「4 突発湧水対応 (1)」(見解)

「4 突発湧水対応」

(3) 地質の状態を把握するのに、オールコアボーリングを全工区で実施する必要はないとする根拠

盛土のり尻部の標準断面図

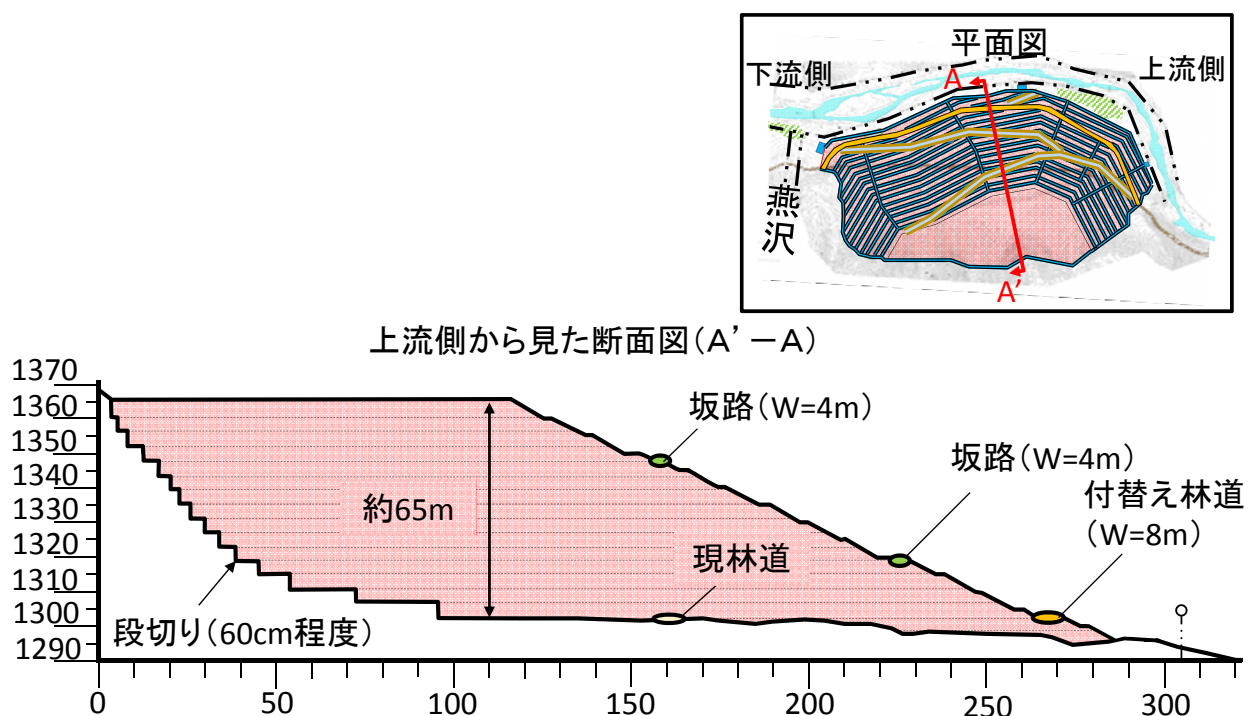
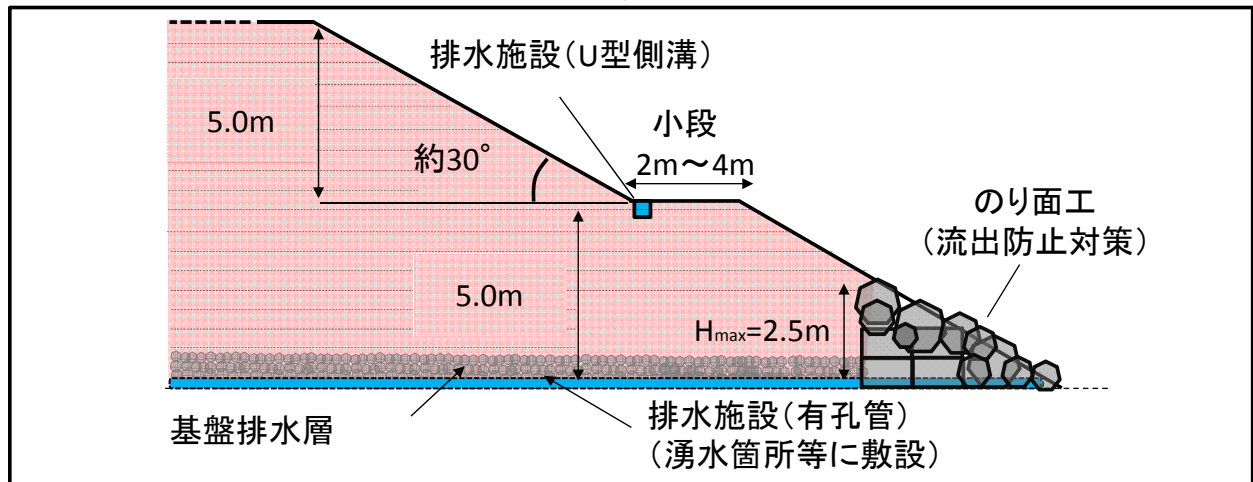
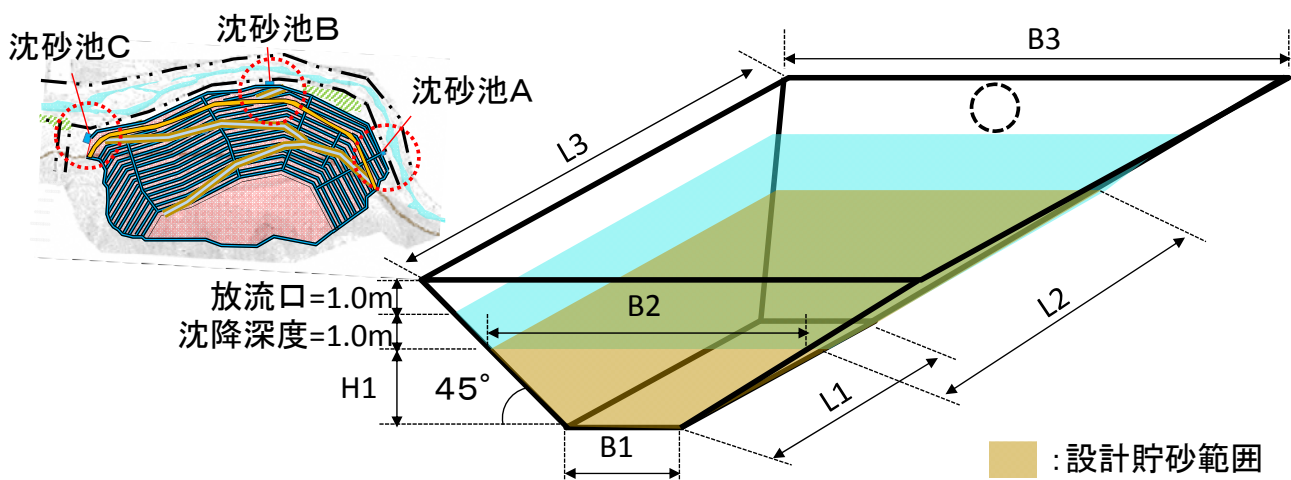
発生土置き場における濁水等の処理は、JR東海からは具体的な図面等は示されていない。調整池等の規模や能力が十分であるかを確認するため、緑化計画と併せて、平面図と立面図を用いた計画内容の(文章による)明確化

- ・小段やのり面工を設置することにより、盛土の流出を抑制します。
- ・排水施設は、100mm/時程度の降雨時※にも対応できる設備となります。
- ・小段毎に排水溝や集水柵を設置するほか、縦排水により雨水を発生土に浸透する前に沈砂池に集めることにより、濁水の発生自体を抑制してきます。
- ・沈砂池は、工事中定期的に点検し、大雨なども考慮して浚渫などの整備を行うことで性能を維持するとともに、処理状況を定期的に確認します。
